**Projet de construction d'un tramway à Québec
Réponses aux questions complémentaires DQ14
reçues le 29 juillet 2020**

Dossier BAPE

Le 5 août 2020

Figure 1 : Automne 2109 800-801 Proportion de la charge selon la séquence d'arrêt – direction Est

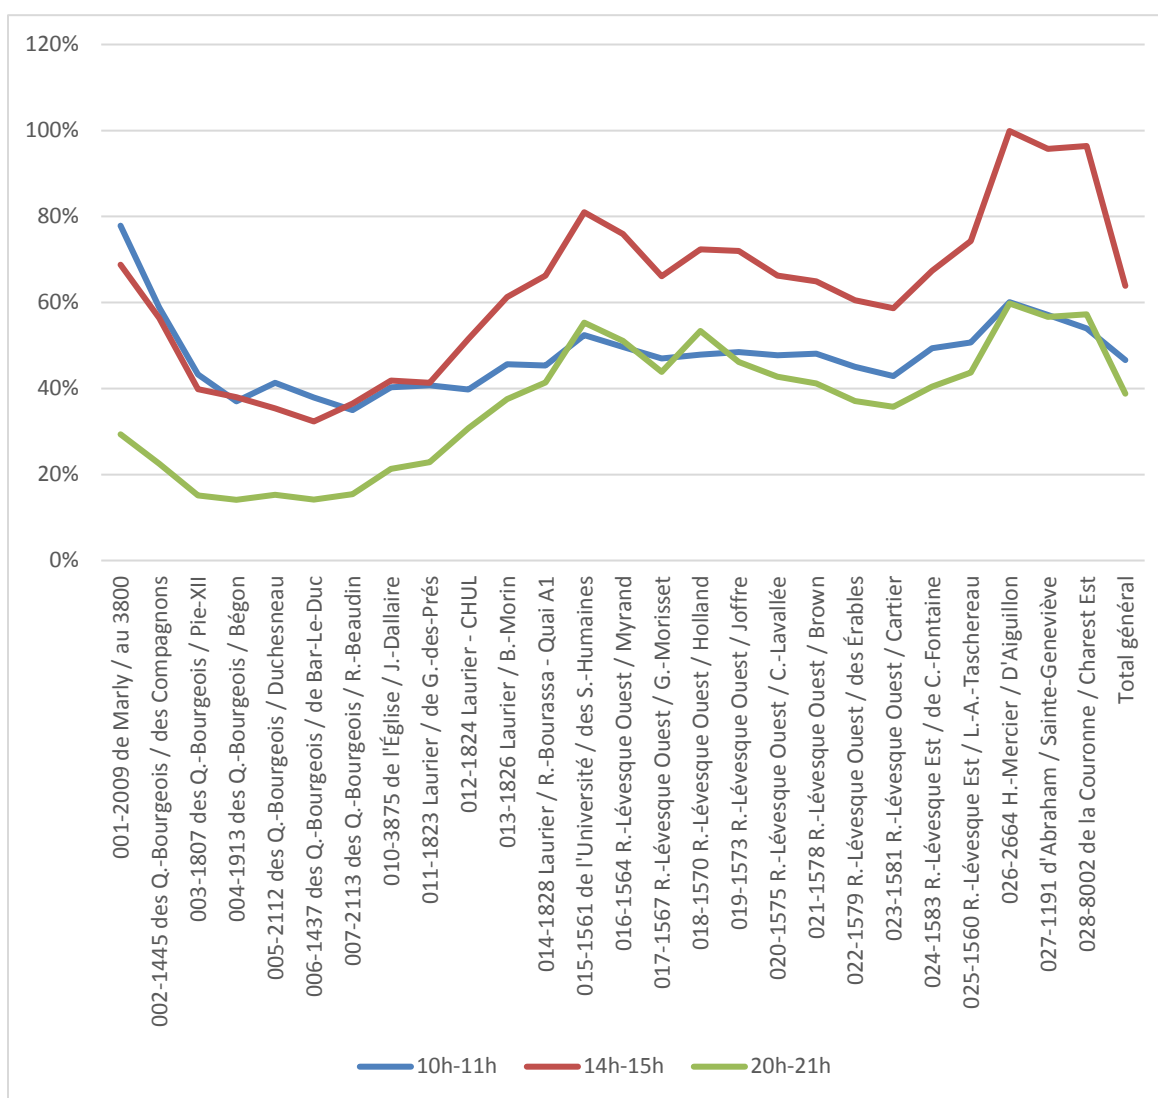
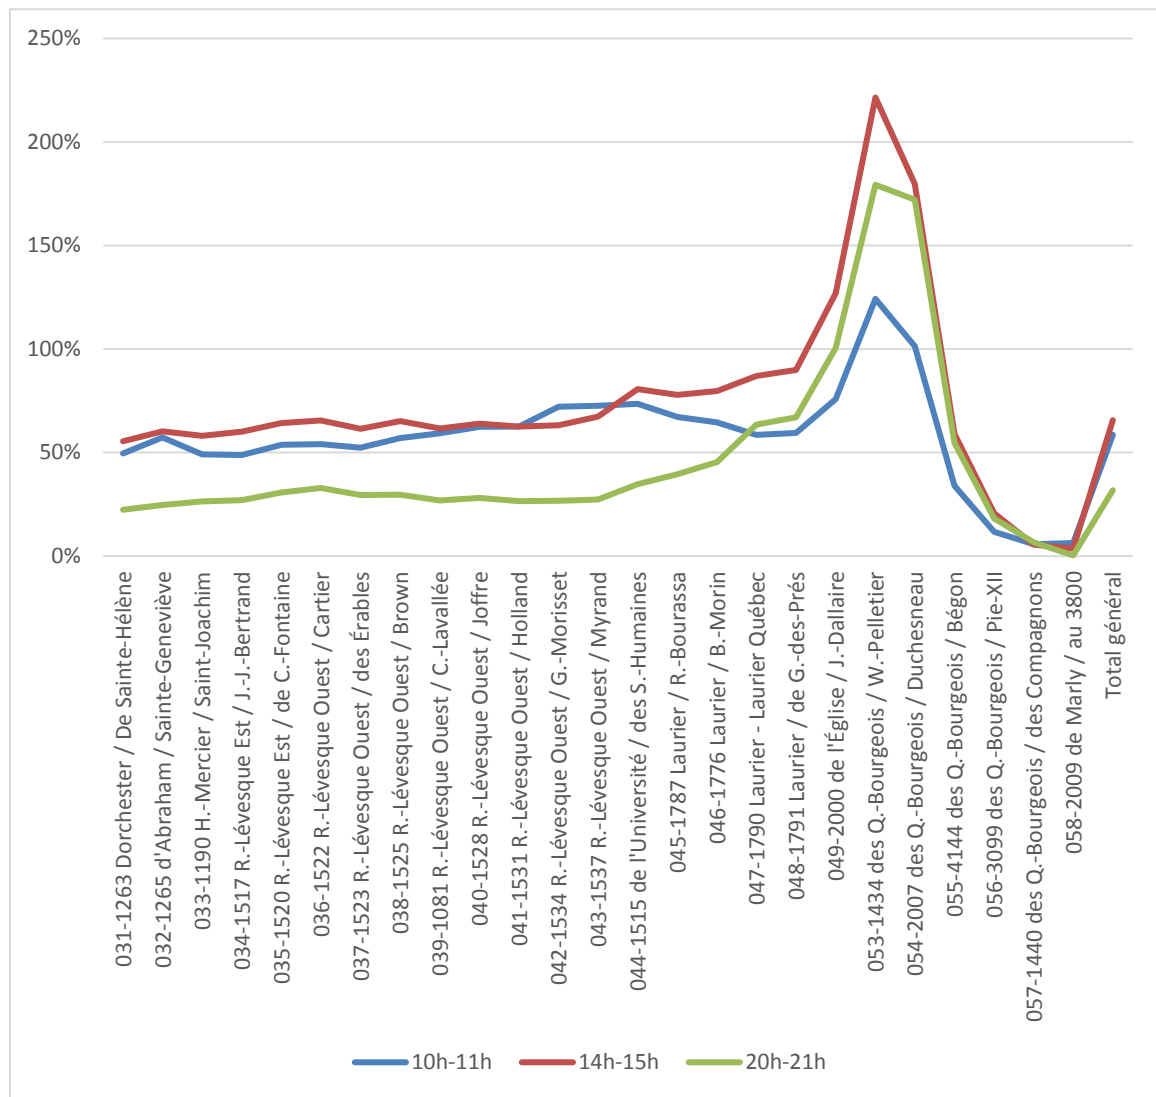
16. Veuillez déposer des graphiques montrant le profil de charge du tramway (an 15) en dehors des heures de pointe (10 h, 14 h et 20 h) en direction est et en direction ouest.

Les informations détaillées demandées ne sont pas produites par le modèle de simulation pour les périodes hors des heures de pointe. Bien que notre modèle ne nous permette pas de dériver cette information, tout porte à croire que bien que les volumes globaux soient plus élevés, mais que la proportion pointe hors-pointe risque d'être la même que celle observée sur le tronçon commun des 800-801 à l'heure actuelle.

Ainsi, pour répondre à cette question, la charge à bord pour les périodes horaires demandées (entre 10 h et 11 h, entre 14 h et 15 h et entre 20 h et 21 h) sont comparées à la pointe du matin (entre 7 h et 8 h). Seulement les passages aux arrêts à l'intérieur de ces plages horaires sont considérés. Les données datent de l'automne 2019.

Pour chaque direction et chaque plage horaire, un profil de charge de ces proportions est visible dans les deux graphiques ci-dessous. On remarque quelques différences selon la plage horaire. Par exemple, en direction Est, les premiers arrêts sont plus utilisés pendant la journée que le soir. En direction Ouest, les arrêts sur le boulevard des Quatre-Bourgeois sont plus utilisés que pendant la pointe du matin :
